**Jana Gienke - Stellungnahme Richtfunk: Bplan Nr. 232 Änderung 2- Iserlohner Heide**

IHR SCHREIBEN VOM: 12. April 2018  
 IHR ZEICHEN: Bebauungsplan Nr. 232 - 2. Änderung - Iserlohner Heide

**STELLUNGNAHME / BELANGE O2 Telefonica Germany**
**RICHTFUNKTRASSEN**

**Ausschnitt:**

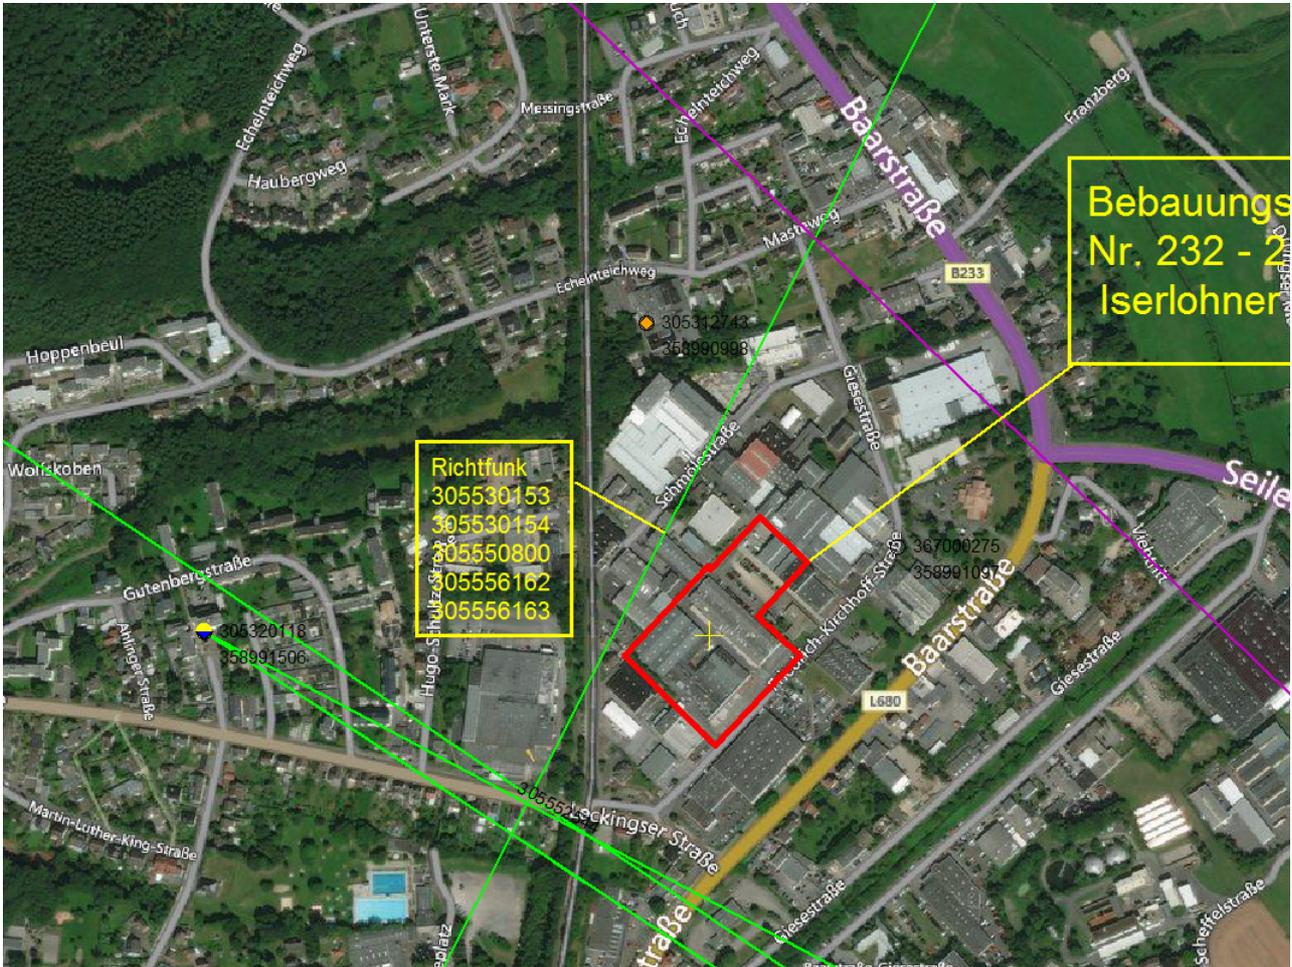
- an das Plangebiet grenzen 5 Richtfunkverbindungen sehr nah an und befinden sich in einem kritischen Bereich

Die darin enthaltenen Funkverbindungen kann man sich als horizontal liegende Zylinder mit jeweils einem Durchmesser von bis zu mehreren Metern vorstellen.

Die farbigen Linien verstehen sich als Punkt-zu-Punkt-Richtfunkverbindungen der Telefónica Germany GmbH & Co. OHG. Das Plangebiet ist im Bild mit einer dicken roten Linie eingezeichnet. Die Linien in Magenta haben für Sie keine Relevanz.

Man kann sich diese Telekommunikationslinien als horizontal über der Landschaft verlaufende Zylinder mit einem Durchmesser von rund 20-60m (einschließlich der Schutzbereiche) vorstellen (abhängig von verschiedenen Parametern). Bitte beachten Sie zur Veranschaulichung den im Anhang befindlichen Screenshot mit Einzeichnung der Richtfunkverbindung. Insbesondere bei der Planung und Positionierung von Baukränen bitten wir um Abstimmung mit der ausführenden Baufirma. Alle geplanten Konstruktionen und notwendige Baukräne dürfen nicht in die Richtfunktrassen ragen und müssen daher einen horizontalen Schutzkorridor zur Mittellinie der Richtfunkstrahlen von mindestens +/- 20m und einen vertikalen Schutzabstand zur Mittellinie von mindestens +/- 10m einhalten.

Wir bitten um Berücksichtigung und Übernahme der o.g. Richtfunktrassen einschließlich der geschilderten Schutzbereiche in die Vorplanung und in die zukünftige Bauleitplanung bzw. den zukünftigen Flächennutzungsplan. Innerhalb der Schutzbereiche (horizontal und vertikal) sind entsprechende Bauhöhenbeschränkungen festzusetzen, damit die raumbedeutsamen Richtfunkstrecken nicht beeinträchtigt werden.
